PILNE zawiadomienie dotyczące bezpieczeństwa — ANULOWANIE

Systemy Allura Xper R7.6–R8.1
Nr referencyjny Philips: 2024-IGT-BST-010

29 października 2025 r.

Systemy Allura Xper R7.6–R8.1

Ilustracja 1: śruba zaciskowa silnika napędowego ramienia C

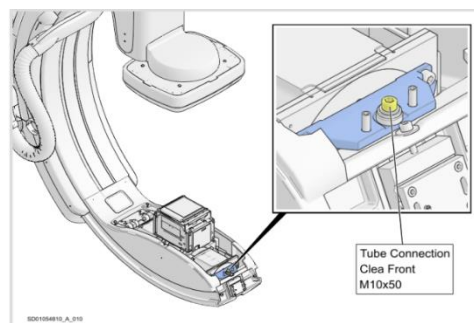
Firma Philips wykryła potencjalne problemy z bezpieczeństwem w systemach Allura R7.6–R8.1, które mają ponad 10 lat i w których nie przeprowadzono ma czas instalacji zestawów LTE. Zestaw ten obejmuje śrubę zaciskową silnika napędowego (patrz ilustracja 1) i śrubę blokującą lampy RTG (patrz ilustracja 2). W przypadku pęknięcia jednej z tych śrub część systemu nie będzie pracować zgodnie z oczekiwaniami.

Jeśli instalacja zestawu LTE zostanie opóźniona, można się spodziewać, że śruba zaciskowa silnika napędowego i/lub śruba blokująca lampy RTG pękną. Jeśli do tego dojdzie:

Firma Philips skontaktuje się ze wszystkimi posiadaczami systemów, których dotyczą problemy, w celu zaplanowania wizyty inżyniera serwisu, który zainstaluje zestaw Lifetime Extension (nr akcji naprawczej: FCO72200598). Na dzień publikacji niniejszego pilnego zawiadomienia dotyczącego bezpieczeństwa firma Philips przewiduje, że rozwiązanie dostępne będzie w pierwszym kwartale 2025 r.

Ilustracja 2: śruba blokująca lampy

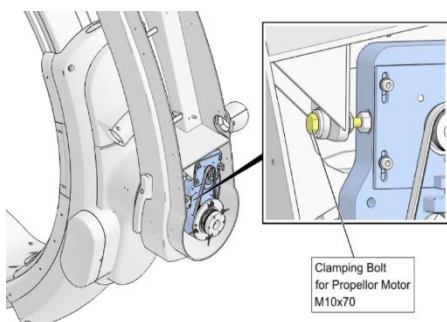
Pęknięcie śruby blokującej lampy RTG może spowodować pojawienie się na obrazie RTG zaciemnionego obszaru, który może zakryć obszar zainteresowania. Może to wymagać ponownego obrazowania (maksymalnie jeden lub dwa obrazy RTG bądź skany 3D), prowadząc do dodatkowej ekspozycji na promieniowanie. Niemniej jednak wspomniana dodatkowa ekspozycja na promieniowanie nie powinna przekroczyć zdefiniowanych przez Międzynarodową Komisję Ochrony Radiologicznej (ICRP) dawek progowych grożących chorobą lub obrażeniami ciała.

Ilustracja 3: nieprawidłowe ruchy ramienia C (zaznaczone czerwonymi elipsami) wywołane pęknięciem śruby zaciskowej silnika napędowego.

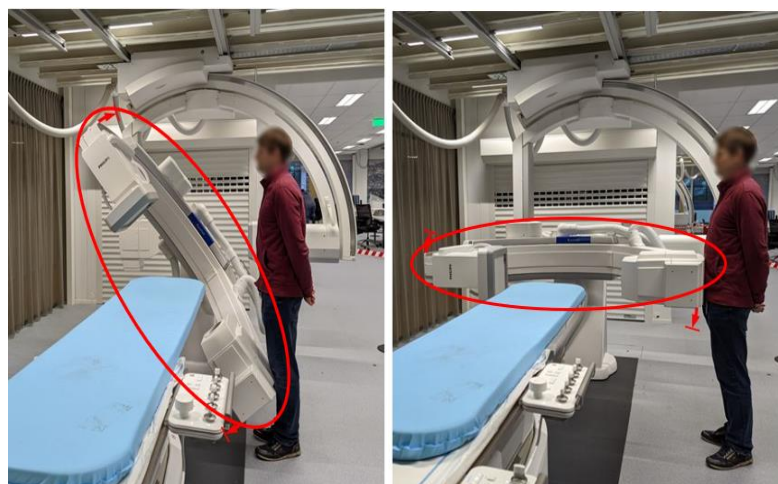
- Pęknięta śruba silnika napędowego może powodować nieprawidłowe ruchy ramienia C i skutkować potencjalnym zderzeniem ramienia C z pacjentami lub osobami postronnymi (patrz ilustracja 3). Wspomniane nieprawidłowe ruchy mogą również sprawić, że system błędnie wykryje kolizję, tym samym blokując zmotoryzowany ruch ramienia C.
- Pęknięta śruba blokująca lampy RTG może spowodować uderzenie lampy w osłonę, skutkując nieoczekiwanymi zakłóceniami oraz obecnością zaciemnionego obszaru (do 25%) na obrazie RTG. W wyniku tego obszar zainteresowania na obrazie RTG może zostać zakryty, przez co konieczne będzie ponowne skanowanie.

Pęknięcie śruby zaciskowej silnika napędowego może spowodować nieprawidłowe ruchy ramienia C, potencjalnie skutkując zderzeniem lampy lub detektora z członkami personelu lub pacjentami, co może spowodować nieznaczne obrażenia fizyczne (np. krwiak/siniaki, zadrapania, drobne skaleczenia, otarcia skóry). Co więcej, wspomniane nieprawidłowe ruchy mogą prowadzić do błędnego wykrycia kolizji, tym samym blokując wszystkie zmotoryzowane ruchy ramienia C i potencjalnie opóźniając postawienie diagnozy lub leczenie.
